## 改善箇所説明図

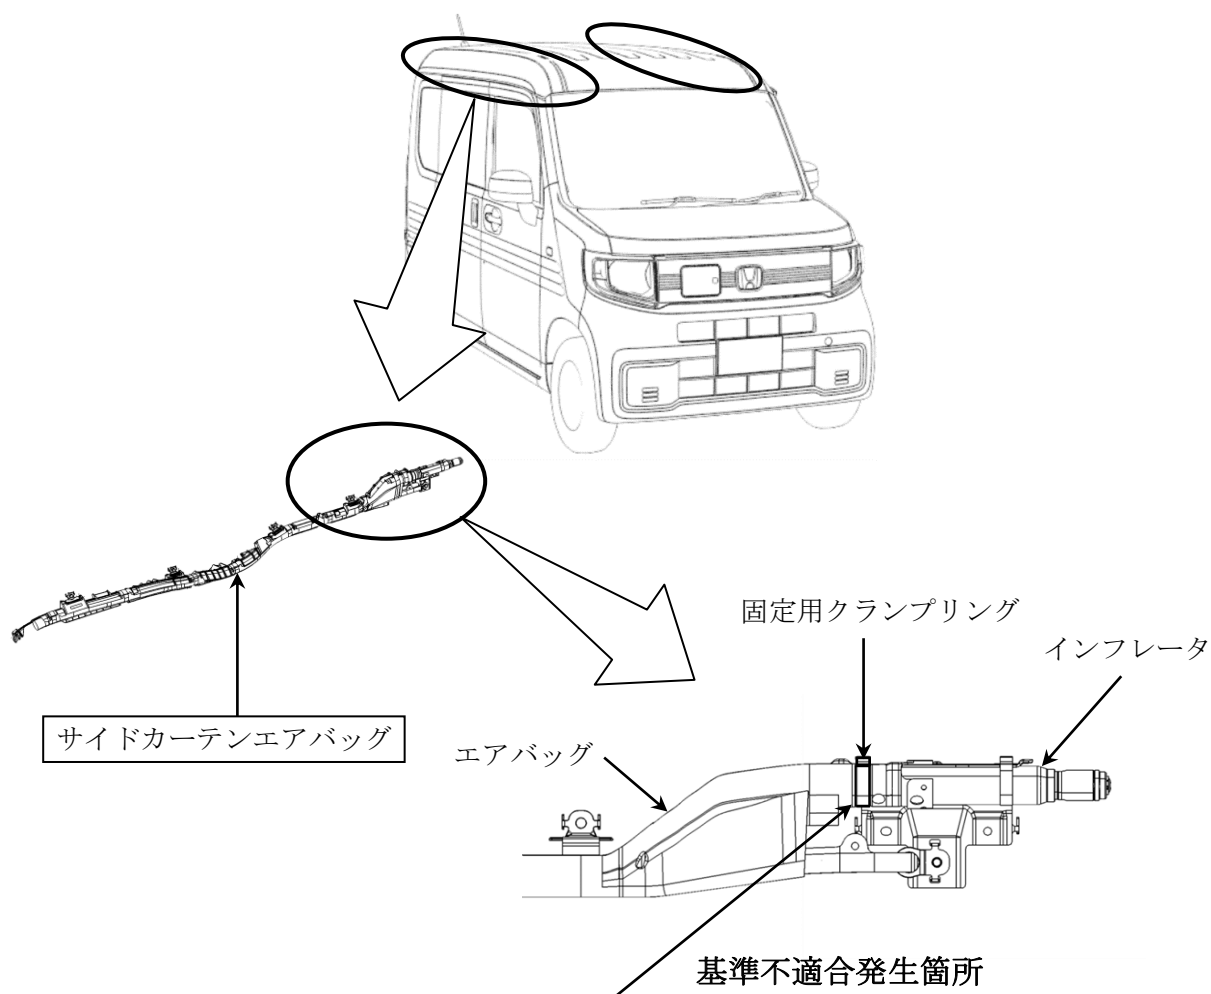
サイドカーテンエアバッグにおいて、インフレーター（膨張装置）とエアバッグを固定するクランプリングのかしめ荷重の設定が不適切なため、過大な荷重でかしまれ、クランプリングの強度が不足しているものがある。そのため、車室内高温時にサイドカーテンエアバッグが展開した際、インフレーター内圧が増加し、クランプリングが破断してエアバッグが正常に展開できず、乗員保護性能を満足しないおそれがある。

- ①全車両、左右のサイドカーテンエアバッグを対策品と交換する。
- ②全車両、右のサイドカーテンエアバッグを対策品と交換する。
